Contrato de Interventoría No 971-2021 INTERVENTORÍA PARA LAS OBRAS DE MEJORAMIENTO MEDIANTE LA CONSTRUCCIÓN Y MANTENIMIENTO, GESTIÓN PREDIAL, SOCIAL Y AMBIENTAL SOSTENIBLE DE LA RUTA DE LOS COMUNEROS (ZIPAQUIRÁ - BARBOSA - BUCARAMANGA; GIRÓN - PIEDECUESTA) EN LOS DEPARTAMENTOS DE CUNDINAMARCA, BOYACÁ Y SANTANDER, EN MARCO DE LA REACTIVACIÓN ECONÓMICA, MEDIANTE EL PROGRAMA DE OBRA PÚBLICA "VÍAS PARA LA LEGALIDAD Y LA REACTIVACIÓN VISIÓN 2030". MÓDULO 1.	
CONSORCIO ICEACSA - TPF	INFORME MENSUAL No. 56 INVIAS-IM – 0971-2021 ENERO DE 2026	Hoja 11 de 19

C971-5062-2025 Respuesta a oficio D-000006458 – Entrega concepto de validación suelo de cimentación muro K44+467 al K44+499 (S26)

CONSECUTIVO	181
ESPECIALIDAD	GEOTECNIA
PROYECTO	CONTRATO 971 – 2021
CONSORCIO MHC	CONSORCIO VIAL MHC 063
ASUNTO	D-000006458 con asunto: Respuesta al oficio C971-5029-2025 (R-000003960) con asunto: “Entrega concepto validación suelo de cimentación muro K44+467 al K44+499 (S26)”.
FECHA	13/01/2026

CONSECUTIVO	180
ESPECIALIDAD	GEOTECNIA
PROYECTO	CONTRATO 971 – 2021
CONTRATISTA	CONSORCIO VIAL MHC 063
ASUNTO	D-000005327 – Respuesta al oficio C971-4006-2025 (R-000003141) con asunto: Respuesta comunicado D-00000497

Imagen 18. Ensayo MASW/ID LS2.

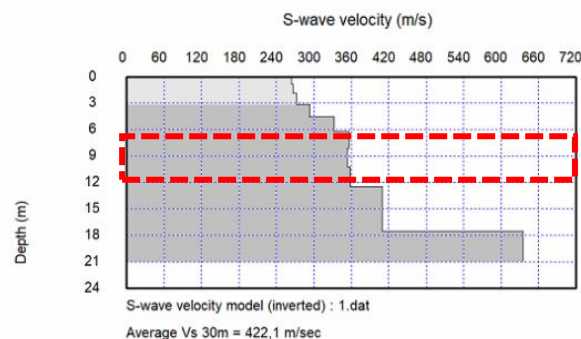
Comentario de Interventoría VC: En la Imagen 18 (nomenclatura en la Versión C del informe) se evidencia que de 7m a 11m de profundidad existe un descenso en la velocidad de onda Vs (Ver imagen a continuación). Por tanto, se solicita al consultor verificar que la punta del pilote recomendado (a 8m de profundidad) efectivamente no quede en la profundidad indicada. Comentario abierto.

Respuesta MHC: Según el ensayo de MASW-2D (ver Imagen 19 informe versión D) se encuentran zonas con velocidades de onda inferiores a 360 m/s hasta una profundidad de 6.0 metros, ahora bien, teniendo en cuenta la longitud mínima de pilote recomendada en el informe de 6.0 metros, la punta no quedaría sobre estos estratos. El ensayo de MASW-1D (ver Imagen 18 informe versión D) muestra esta misma tendencia, velocidades de onda inferiores a 360 m/s hasta 6.0 metros de profundidad y luego mayores de 360 m/s a más de 6.0 metros de profundidad, cabe resaltar que estas velocidades según NSR-10 clasifican el suelo como muy densos o roca blanda, materiales adecuados para la cimentación.

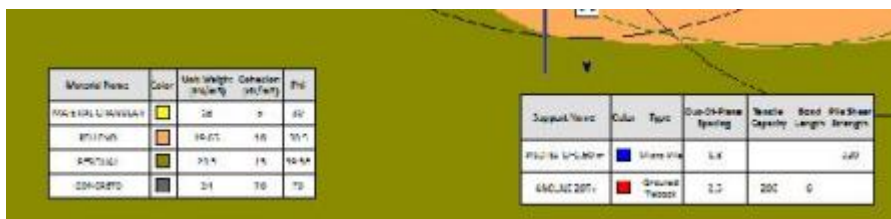
Comentario de Interventoría VB: En los análisis presentados en la Imagen 24 y 25 se requiere incluir la carga vehicular para la vía existente y el nivel freático estimado en la Imagen 26. Comentario abierto.

Comentario de Interventoría VC: Atendido parcialmente. Se solicita incluir la carga vehicular de la vía existente en las fases presentadas en la Imagen 39 a 42.

Respuesta MHC en VC: Se incluyen las sobre cargas al costado de los taludes temporales, con un valor de 15 KPA según la NSR en su título h.5.1.2. Ver páginas 65-66.

Cabe recalcar que aún al incluirse la sobre carga se mantiene los factores de seguridad mínimos de la norma, con valores de superiores a 1.54 en el modelo estático y 1.11 en el modelo dinámico, según la normativa CCP14.

Imagen 18. Ensayo MASW/1D LS2.

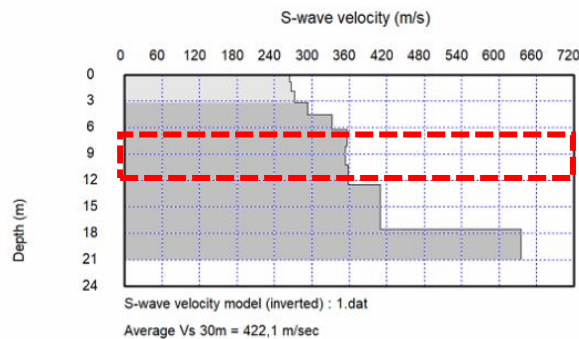
Por tanto, se solicita al consultor verificar que la punta del pilote recomendado (a 8m de profundidad) efectivamente no quede en la profundidad indicada. Comentario abierto.

Plano planta perfil del Volumen III Geología Para Ingeniería – Tramo Casablanca – Ubaté K40+070 – K47+300:

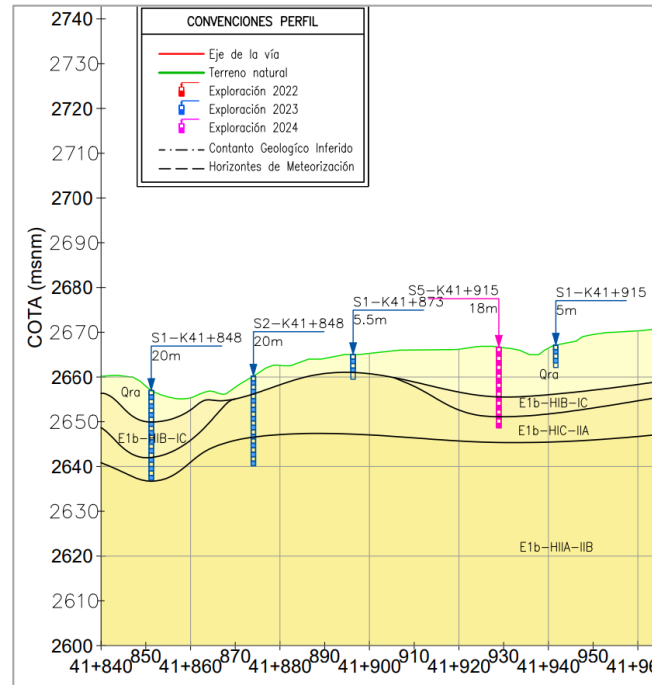
Por lo anterior, se requiere ajustar la estratigrafía del modelo geológico-geotécnico, a la luz de la información del sondeo S2, los resultados de geofísica y la interpretación geológica de los sondeos.
